工程指示 / 要求簡箋(E.I.)

工程指示編號: EI 7/24-17. 修改版次:  
 工程編號: 7835. 工程名稱: TK066DZ Podium.  
 工程項目: 訂購 Sample - 不銹鋼門抽.  
 收件人: 羅小姐, 發件人: Jason Yennap. 日期: 23/3/17.

請安排訂購以下樣板:

# Type "B" (Retail Glass. Wall).

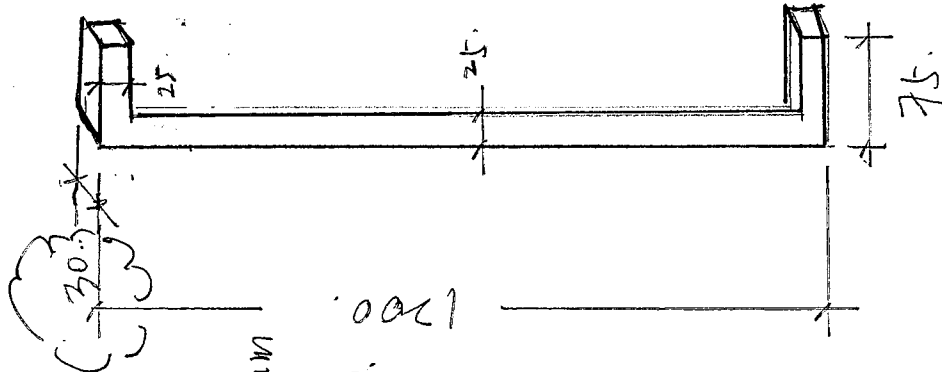
要做 40mm

因現有規格是 40.

Remark: Handle. 需做 316 鋼. (2mm thk.).

Finishes. Hair/line./噴沙.

# Type "C"

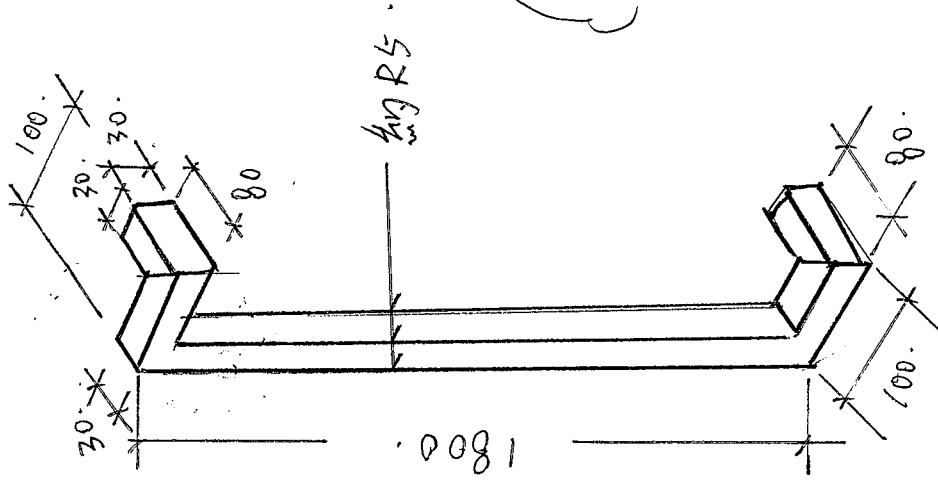
Lead Time.

3 weeks.

Sample: 1200/pc.
